INFORME TÉCNICO DE VALORACIÓN DE LOS CRITERIOS DE ADJUDICACIÓN DEPENDIENTES DE UN JUICIO DE VALOR DE LA LICITACIÓN POR LA QUE SE HA DE REGIR LA CONTRATACIÓN DE LA PRESTACIÓN DE SERVICIOS PARA EL DISEÑO, PRODUCCIÓN, MONTAJE, DESMONTAJE, SUPERVISIÓN Y MANTENIMIENTO DEL STAND Y ASISTENCIA TÉCNICA INTEGRAL PARA LA PARTICIPACIÓN DE LA CONSEJERÍA DE AGRICULTURA, GANADERÍA, PESCA Y DESARROLLO SOSTENIBLE DE LA JUNTA DE ANDALUCÍA EN LA FERIA INTERNACIONAL DEL SECTOR DE FRUTAS Y HORTALIZAS "FRUIT ATTRACTION 2019", A CELEBRAR EN MADRID DEL 22 AL 24 DE OCTUBRE DE 2019. EXP: CONTR 2019 159339

La parcela para la propuesta de diseño según se recoge en el PPT es:

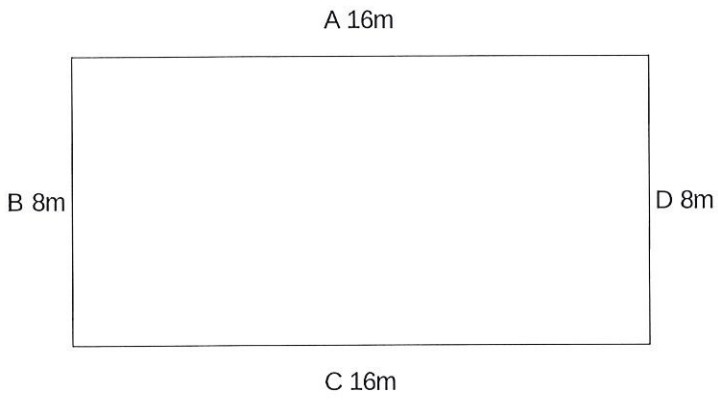
La propuesta técnica incumple las Normas Específicas de la Feria de la GUÍA DE EXPOSITOR de Fruit Attraction. En su apartado 4.2 (Stands de Diseño libre) se indica que los cerramientos ciegos perimetrales se podrán realizar a partir del primer metro interior del stand y no podrán ser superiores al 50% de cada fachada o pasillo. Para hacer cerramientos de mayor longitud, estos deberán retranquearse un mínimo de 3 metros hacia el interior y no podrán exceder el 80% de la longitud total de cada fachada.

La propuesta presenta, en su fachada D, los paramentos de Zona despacho y Sala institucional cuya longitud total es de 6,54 lo que supone el 81,75%, inclumpliendo así la normativa de montaje del Recinto Ferial.

La parcela para la propuesta de diseño según se recoge en el PPT es:

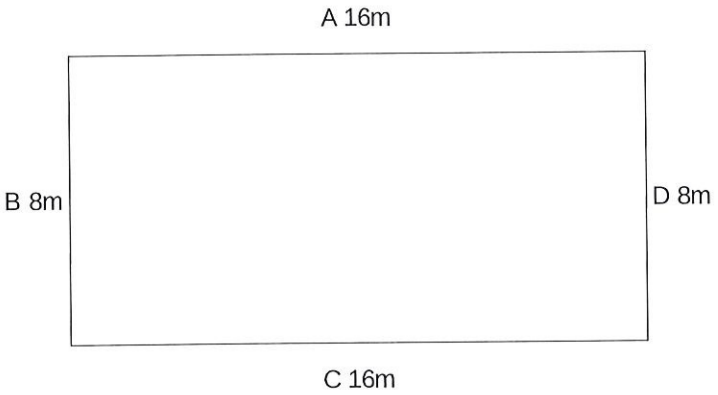
La propuesta técnica incumple las Normas Específicas de la Feria de la GUÍA DE EXPOSITOR de Fruit Attraction. En su apartado 4.2 (Stands de Diseño libre) se indica que los cerramientos ciegos perimetrales se podrán realizar a partir del primer metro interior del stand y no podrán ser superiores al 50% de cada fachada o pasillo. Para hacer cerramientos de mayor longitud, estos deberán retranquearse un mínimo de 3 metros hacia el interior y no podrán exceder el 80% de la longitud total de cada fachada.

La propuesta presenta, en las fachadas A y C, una construcción de 9m de longitud. Esto significa un cerramiento ciego de más del 50% de la fachada por lo que tendrían que haber retranqueado la construcción un mínimo de 1 metro hacia el interior. Además, en la fachada D, el cerramiento ciego alcanza los 6,04 metros de longitud lo que supone el 75% y tendría que haberlo retranqueado un mínimo de 3 metros hacia el interior según la Guía del Expositor.

La propuesta incumple la normativa de montaje del Recinto Ferial.

La parcela para la propuesta de diseño según se recoge en el PPT es:

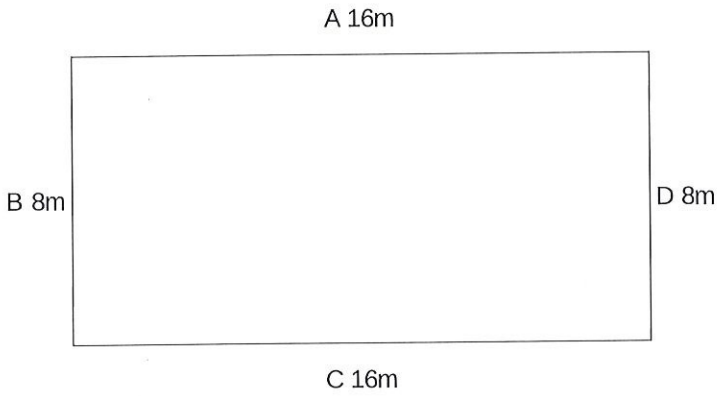
La fachada B no tiene cerramientos ciegos y la fachada D plantea un retranqueo de 1 metro hacia el interior. Sin embargo, la propuesta presenta un retranqueo excesivo de 1,5 metros en los cerramientos de las fachadas A y C. Con este planteamiento, la propuesta no está optimizando los metros cuadrados disponibles para la construcción por lo que no alcanza mayor puntuación.
